第二百六十四条第一項第二号の次に次の一号を加える。

第二百六十四条第三項を次のように改める。

図１

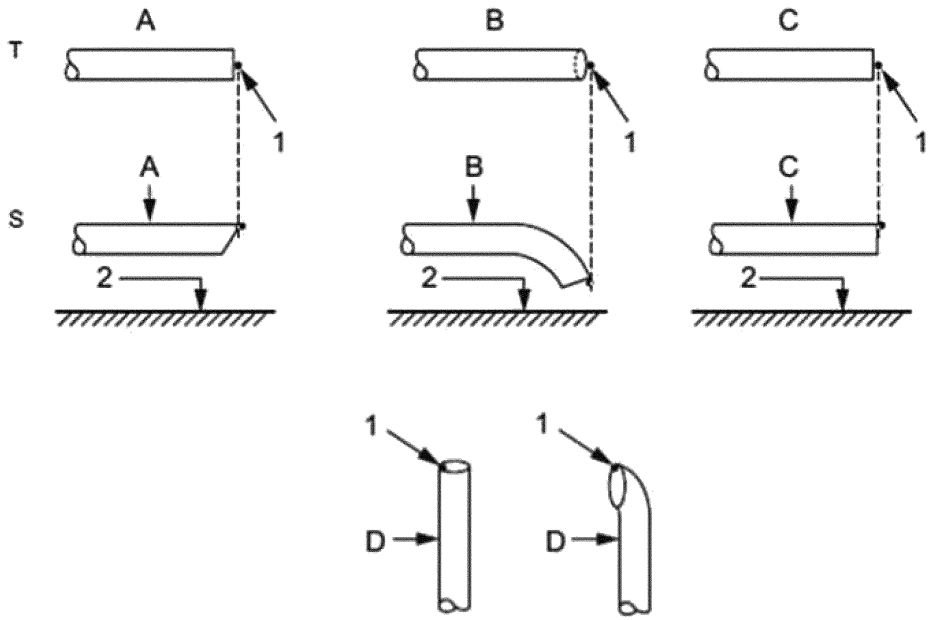
別添111十六３・２・６１中「最外側から」を「最外側から、細目告示第118条第１項第４号ロ、ハ、第196条第１項第３号イ、ロ、第268条第１項第４号ロ、第284条第１項第３号の規定が適用される自動車にあっては、図１に示す基準点から」に、「図」を「図２」に改め、同項３・２・６11中「場合」の下に「（細目告示第118条第１項第４号ロ、ハ、第196条第１項第３号イ、ロ、第268条第１項第４号ロ、第284条第１項第３号の規定が適用される自動車にあっては、マイクロホンの位置が排気管に最も近い車両の側面から0.2m未満となる場合を含む。）」を加え、同項３・２・６中「二輪自動車」の下に「及び側車付二輪自動車」を加え、「回転速度が毎分5000回転を超えるもの」の下に「又は細目告示第118条第１項第４号ハ若しくは第196条第１項第３号ロの規定が適用される自動車のうち原動機の最高出力時の回転速度が毎分7500回転以上のもの」を加え、「回転速度±100min^{-1}{rpm}」を「回転速度（細目告示第118条第１項第４号ハ若しくは第196条第１項第３号ロの規定が適用される自動車のうち、原動機の最高出力時の回転速度が毎分5000回転を超え、7500回転未満のものにあっては、3750）±100min^{-1}{rpm}」に改め、同項３・３・中「二輪自動車」の下に「及び側車付二輪自動車」を加え、「回転速度が毎分5000回転を超えるもの」の下に「又は細目告示第118条第１項第４号ハ若しくは第196条第１項第３号ロの規定が適用される自動車のうち原動機の最高出力時の回転速度が毎分7500回転以上のもの」を加え、「回転速度±100min^{-1}{rpm}」を「回転速度（細目告示第118条第１項第４号ハ若しくは第196条第１項第３号ロの規定が適用される自動車のうち原動機の最高出力時の回転速度が毎分5000回転を超え、7500回転未満のものにあっては、3750）±100min^{-1}{rpm}」に改め、「「原動機の回転速度を抑制する装置が作動する回転速度＋０、－50min^{-1}{rpm}」」の下に「（細目告示第118条第１項第４号ロ、ハ若しくは第196条第１項第３号イ、ロの規定が適用される自動車にあっては、「原動機の回転速度を抑制する装置が作動する回転速度の95％の回転速度±100min^{-1}{rpm}」）」を加え、別添111十六の図を図２に改め、同項３・３・の次に次の図を加える。

T：上面図
S：側面図
1：基準点
2：路面
A：斜めカット管
B：曲げ管
C：直管
D：縦管
